**TRATTA A.V. /A.C. TERZO VALICO DEI GIOVI PROGETTO ESECUTIVO**

**IMPIANTO DI ACQUEDOTTO ALTERNATIVO TERRITORIO DI FEGINO**

**Relazione di confronto PD/PE**

COMMESSA	LOTTO	FASE	ENTE	TIPO DOC.	OPERA/DISCIPLINA	PROGR.	REV.
I G 5 1	0 2	E	C V	R M	O V 3 0 0 1	0 0 1	B

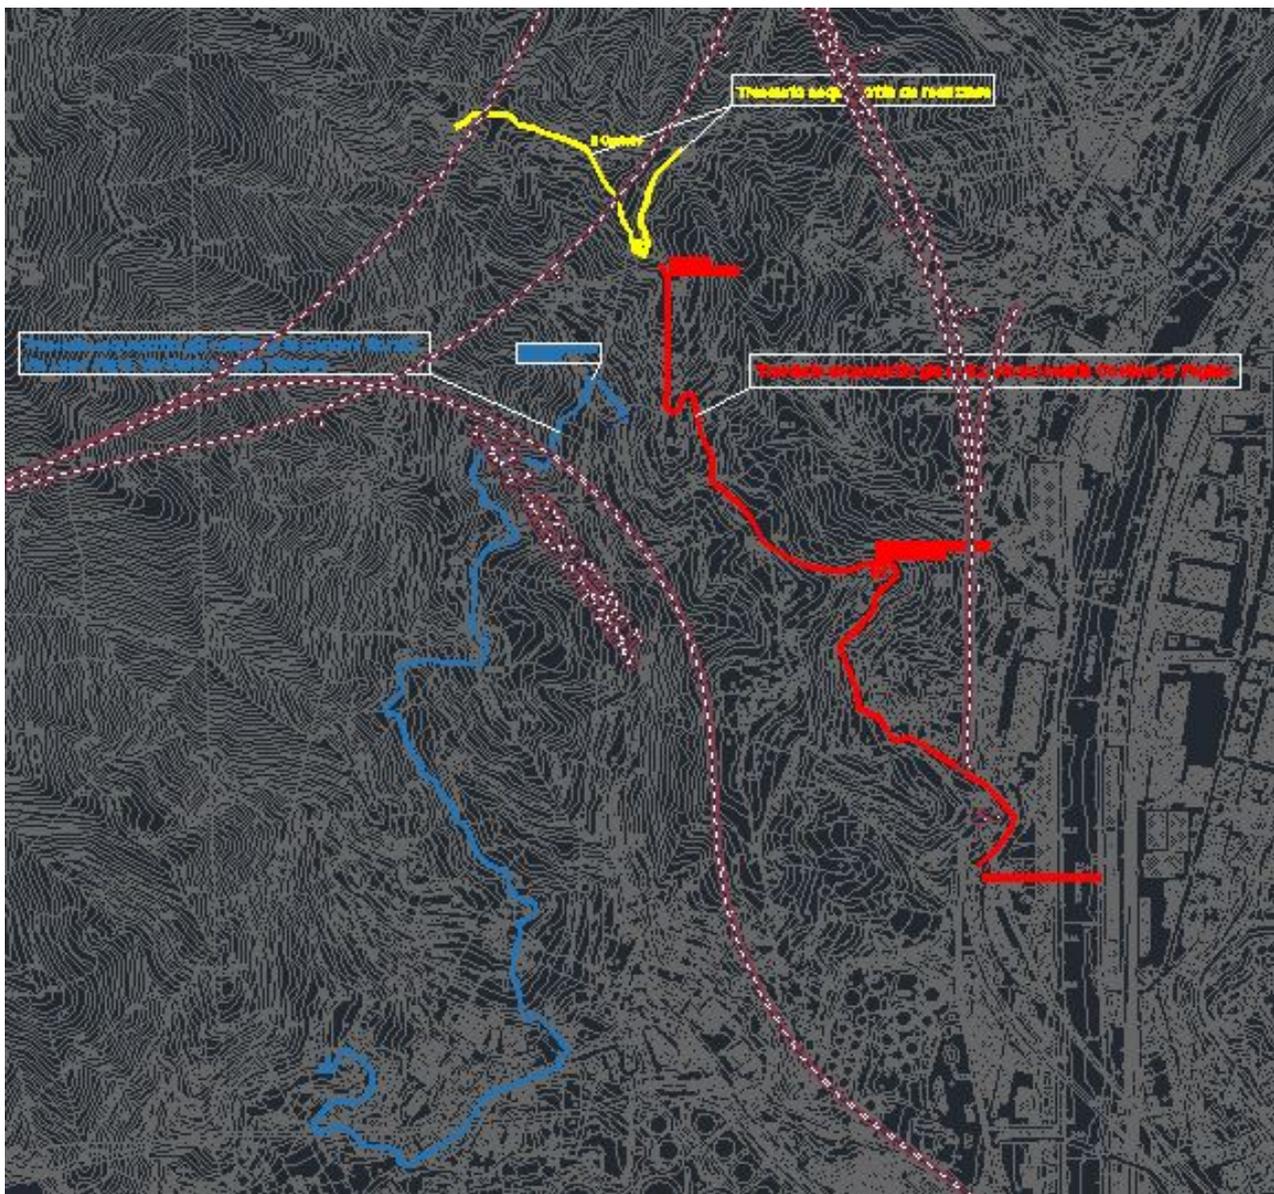
La progettazione esecutiva in esame (rev. B) presenta modifiche rispetto al progetto definitivo dell'acquedotto sostitutivo di Fegino relative all'estensione del tratto di acquedotto da realizzare.

Infatti, successivamente all'emissione della rev. A del PE a seguito di una verifica presso l'Ente gestore è emerso che buona parte dell'acquedotto è già stata realizzata e mancano soltanto due tratti finali di completamento per recapitare l'acqua alle case ubicate in prossimità della località "Il Castello".

La revisione A del progetto riguardava la realizzazione di un nuovo acquedotto che prevedeva l'utilizzo del Serbatoio Borzoli (quota 137 m s.l.m.) di proprietà dell'Acquedotto de Ferrari Galliera come punto di approvvigionamento, realizzando in adiacenza vasche di accumulo e stazione di sollevamento per riportare l'acqua alle sorgenti di cui si ipotizza l'isterilimento. In tal modo venivano

serviti gli abitati di Casa Sturla e Casa Cecchino e, prolungando la linea fino alla sua connessione con l'acquedotto Costiera, anche quelli dell'abitato Parodi e Il Castello.

Alcuni tratti previsti in Rev. A sono già stati realizzati e in particolare:

- il tratto di acquedotto già realizzato in Genova Borzoli Via Lago Figoi, Via Burlo e salita Pianego (rappresentato in blu nella figura che segue)
- il tratto di acquedotto già realizzato in località Costiera di Fegino (rappresentato in rosso nella figura che segue)

Restano da realizzare i tratti per raggiungere le case ubicate nella zona denominata "Il Castello" (rappresentato in giallo nella figura che segue).

La revisione B del PE riguarda quindi la realizzazione dei due tratti a monte del serbatoio a quota 210 m e il la vasca di pompaggio.
